改善箇所説明図

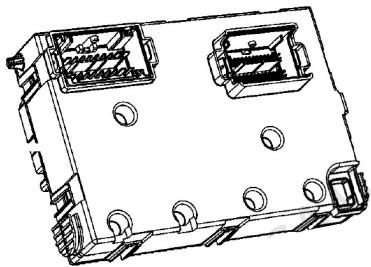
車両制御モジュールにおいて、プログラムが不適切なため、メータークラスターの照明が昼間モードまたは夜間モードで固定されることがある。そのため、夜間モードに固定されると、昼間走行時にメータークラスターの照度が不足し、速度計等を明瞭に判読できない。

全車両、車両制御モジュールのプログラムを対策仕様に更新する。

識別：運転者席側ドアロック・ストライカ付近に当該リコールの識別ステッカを貼付する。
